**Verslag huishoudelijke elektrische installatie op laagspanning en zeer lage spanning****Algemeen:**

Referentie: 011-20260302-03	Datum controle: 02/03/2026
Keurder: 011

Eigenaar: Onbekend	EAN-code: 541448820060970655
Adres installatie: Vrouwvlietstraat 49 bus 1, 2800 - Mechelen	Nummer teller(s): 1LGZ0570446730
Distributienetbeheerder installatie: Fluvius	
Datum uitvoering installatie:	☒ Vóór 01/10/1981 ☐ Tussen 01/10/1981 en 01/06/2020 ☐ Vanaf 01/06/2020
Type:	☒ Wooneenheid ☐ Niet-huishoudelijk ☐ PV ☐ Batterij ☐ Laadpaal

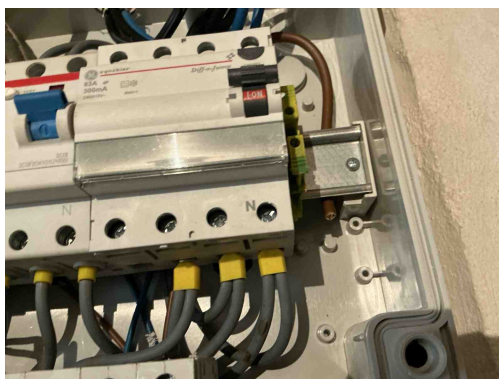
B17 - De voedingsspanning is niet op elk bord vermeld (Boek 1: 3.1.3.3).
Opmerking: Oa bord 1 en 2

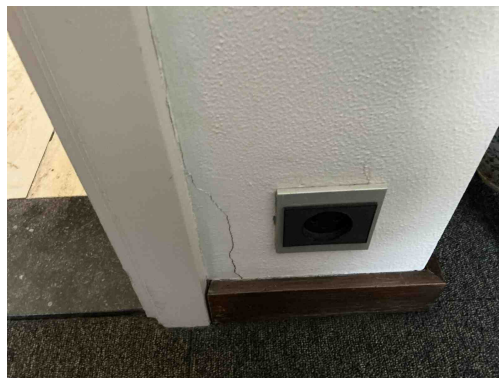
Verdeelbord niet te openen op normale wijze
Opmerking: Oa bord 2 penzekeringrn zitten vast

B30 - De houder van de beveiliging in een huishoudelijke ruimte is niet voorzien van aangepaste kalibreerelementen (Boek1: 5.3.5.5).
Opmerking: Oa bord 2

D08 - De nodige markeringen op de beveiligingstoestellen ontbreken of zijn onleesbaar (Boek 1: 5.3.5.5).
Opmerking: Oa bord 2

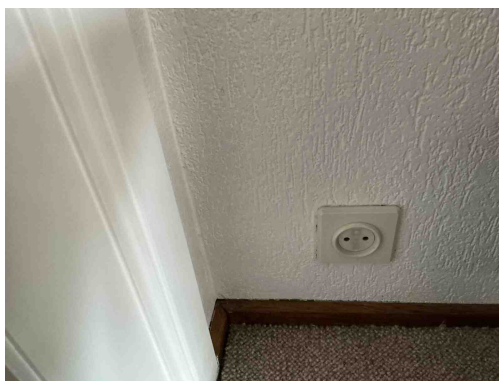
T11 - De contactdozen waarvan de toegekende stroomsterkte maximaal 16A en de toegekende spanning maximaal 250V bedraagt en niet bedoeld zijn voor de voeding van een of meerdere verbruikstoestellen voor een specifiek doel en niet geplaatst zijn in of op schakel- en verdeelborden, beschikken niet of IPXX-D (incl. gemeenschappelijke delen residentieel geheel) (Boek 1: 4.2.2.3/5.3.5.2).

A20 - Er bevindt zich een contactdoos zonder beschermingsgeleider in de elektrische installatie. Deze is niet geplaatst achter een differentieelstroombeschermingsinrichting met grote (max. 30mA) of zeer grote (max. 10mA) gevoeligheid.

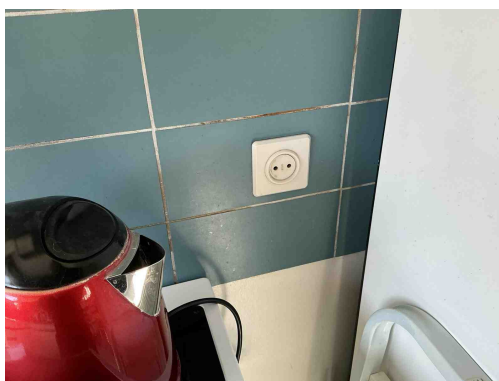
T11 - De contactdozen waarvan de toegekende stroomsterkte maximaal 16A en de toegekende spanning maximaal 250V bedraagt en niet bedoeld zijn voor de voeding van een of meerdere verbruikstoestellen voor een specifiek doel en niet geplaatst zijn in of op schakel- en verdeelborden, beschikken niet of IPXX-D (incl. gemeenschappelijke delen residentieel geheel) (Boek 1: 4.2.2.3/5.3.5.2).

A20 - Er bevindt zich een contactdoos zonder beschermingsgeleider in de elektrische installatie. Deze is niet geplaatst achter een differentieelstroombeschermingsinrichting met grote (max. 30mA) of zeer grote (max. 10mA) gevoeligheid.

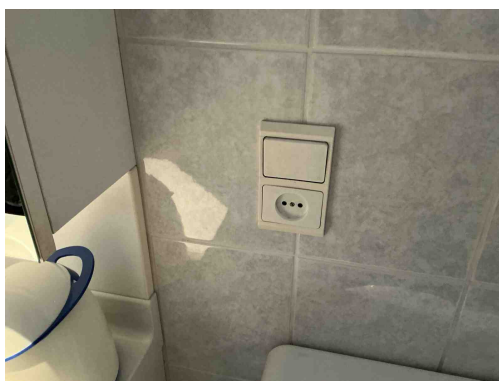
T11 - De contactdozen waarvan de toegekende stroomsterkte maximaal 16A en de toegekende spanning maximaal 250V bedraagt en niet bedoeld zijn voor de voeding van een of meerdere verbruikstoestellen voor een specifiek doel en niet geplaatst zijn in of op schakel- en verdeelborden, beschikken niet of IPXX-D (incl. gemeenschappelijke delen residentieel geheel) (Boek 1: 4.2.2.3/5.3.5.2).

A20 - Er bevindt zich een contactdoos zonder beschermingsgeleider in de elektrische installatie. Deze is niet geplaatst achter een differentieelstroombeschermingsinrichting met grote (max. 30mA) of zeer grote (max. 10mA) gevoeligheid.

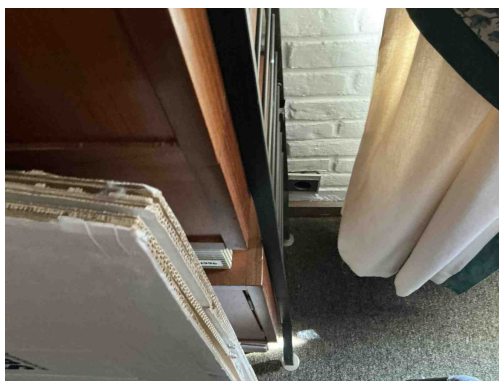
A20 - Er bevindt zich een contactdoos zonder beschermingsgeleider in de elektrische installatie. Deze is niet geplaatst achter een differentieelstroombeschermingsinrichting met grote (max. 30mA) of zeer grote (max. 10mA) gevoeligheid.
Opmerking: Oa slaapkamer, woonkamer, keuken, badkamer

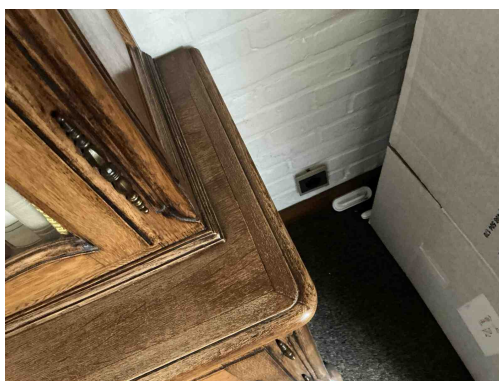
A20 - Er bevindt zich een contactdoos zonder beschermingsgeleider in de elektrische installatie. Deze is niet geplaatst achter een differentieelstroombeschermingsinrichting met grote (max. 30mA) of zeer grote (max. 10mA) gevoeligheid.

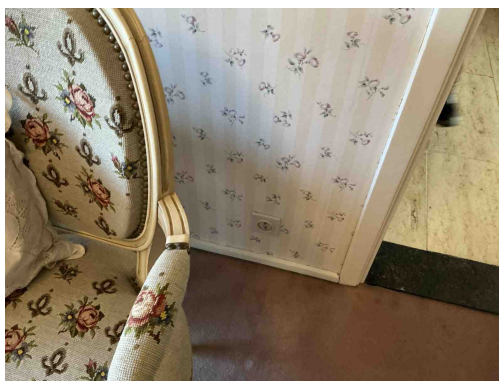
A20 - Er bevindt zich een contactdoos zonder beschermingsgeleider in de elektrische installatie. Deze is niet geplaatst achter een differentieelstroombeschermingsinrichting met grote (max. 30mA) of zeer grote (max. 10mA) gevoeligheid.

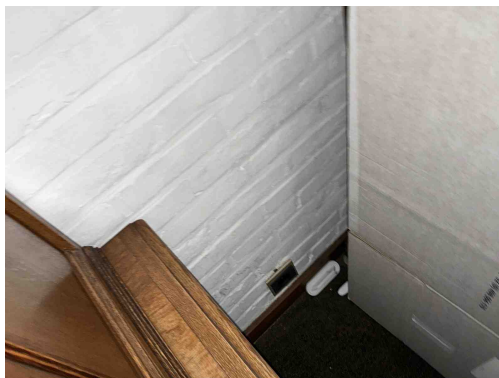
A20 - Er bevindt zich een contactdoos zonder beschermingsgeleider in de elektrische installatie. Deze is niet geplaatst achter een differentieelstroombeschermingsinrichting met grote (max. 30mA) of zeer grote (max. 10mA) gevoeligheid.

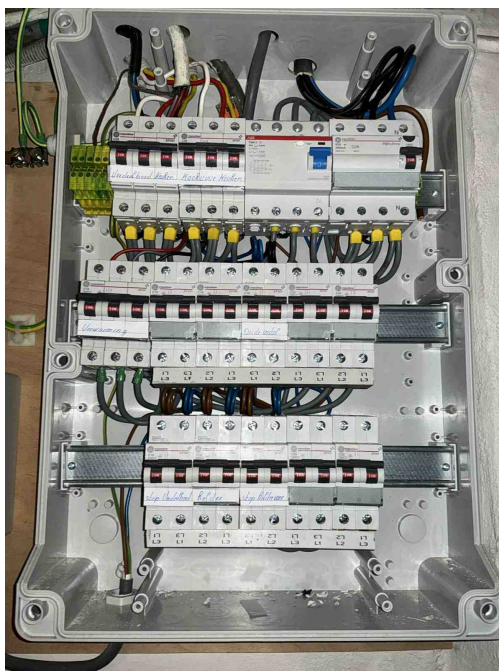
T10 - Bepaalde contactdozen en/of schakelaars zijn niet degelijk bevestigd (Boek 1: 1.4.1.3).

Opmerking: Oa slaapkamer
